Vedlegg 1: Begrunnelse og vurdering av nye krav

Bakgrunn for reviderte krav

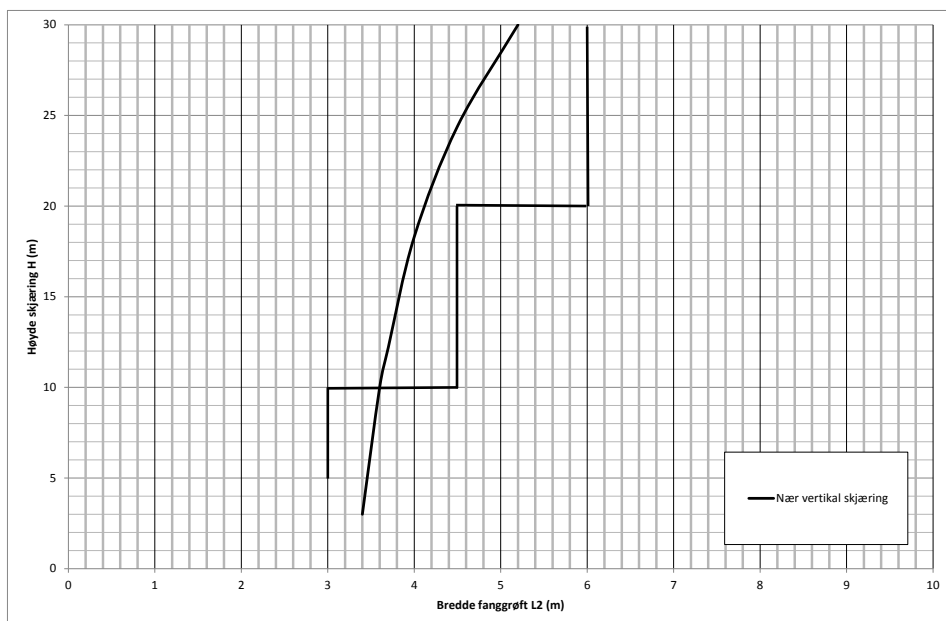
For nær vertikal bergskjæring (10:1) er kurvene for grøfteskråning 1:4 og 1:5 sammenfallende. For bergskjæring 4:1 med grøfteskråning 1:4 og 1:5 er kurvene sammenfallende opp til ca. 10 m. Ved 30 m høyde på bergskjæringen er forskjellen ca. 1,2 m i bredde på fanggrøft. For bergskjæring 2:1 er avviker kurvene for grøfteskråning 1:4 og 1:5 med mellom 0,60 – 0,80 m avhengig av skjæringshøyden.

For bergskjæring med helning 4:1 og 2:1 er grøfteskråning 1:5 valgt som dimensjonerende. Grøfteskråning 1:4 gir noe reduserte krav til bredde på fanggrøft, men 1:5 er valgt for alle grøfteskråninger som en dimensjonerende verdi.

Skjæring 4:1:

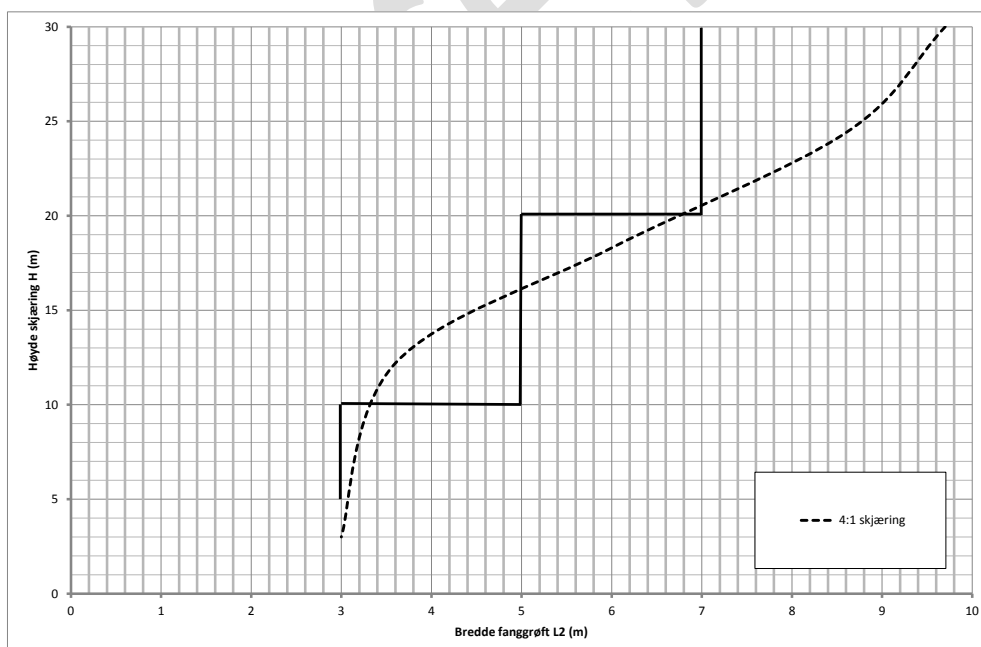
Vertikal skjæring:

- 5-10 m skjæringshøyde: de nye kravene medfører ca. 0,5 m bredere fanggrøft
- 10-20 m skjæringshøyde: de nye kravene medfører 0,4 til 0,8 m smalere fanggrøft
- >20 m skjæringshøyde: de nye kravene medfører 1,8 m smalere fanggrøft ved skjæringshøyde 20 m. Når skjæringshøyden øker, avtar forskjellen mellom kravene

I figuren nedenfor er gjeldende krav sammenstilt med forslaget til nye krav.

Skjæring 2:1:

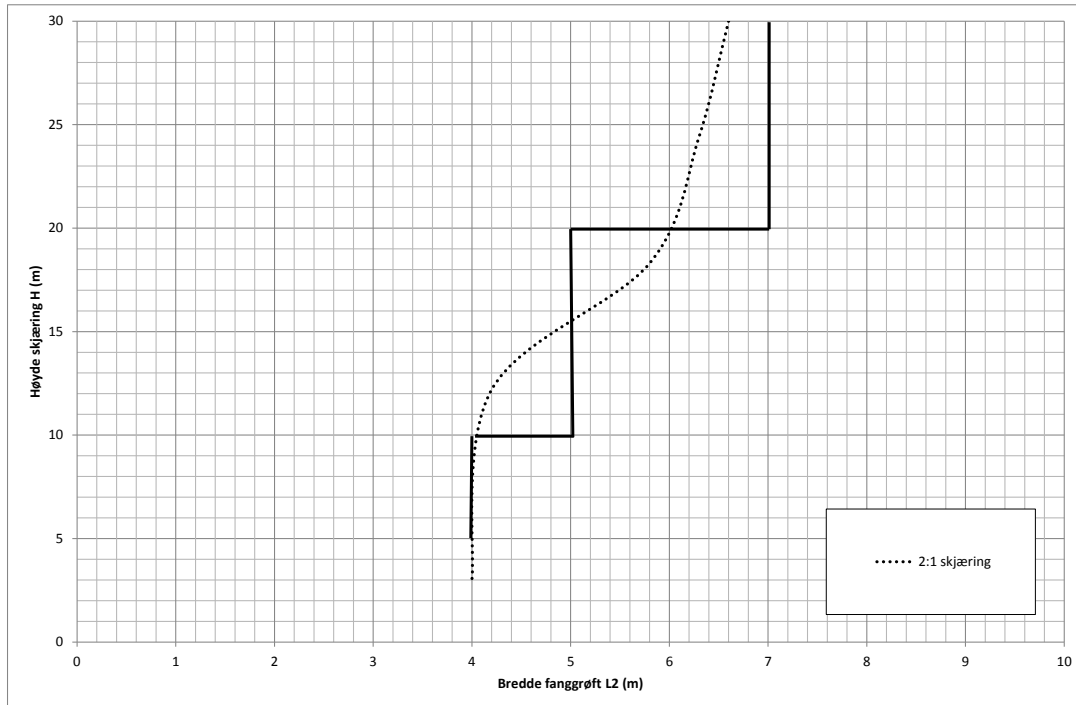
- 5-10 m skjæringshøyde: de nye kravene medfører ca 0,1 m bredere fanggrøft
- 10-20 m skjæringshøyde: de nye kravene medfører 1,6 m smalere fanggrøft ved skjæringshøyde 10 m, og 1,8 m bredere ved skjæringshøyde 20 m
- 20-30 m skjæringshøyde: de nye kravene er omtrent sammenfallende ved 20 m og øker til 2,6 m bredere fanggrøft ved skjæringshøyde 30 m

I figuren nedenfor er gjeldende krav sammenstilt med forslaget til nye krav.
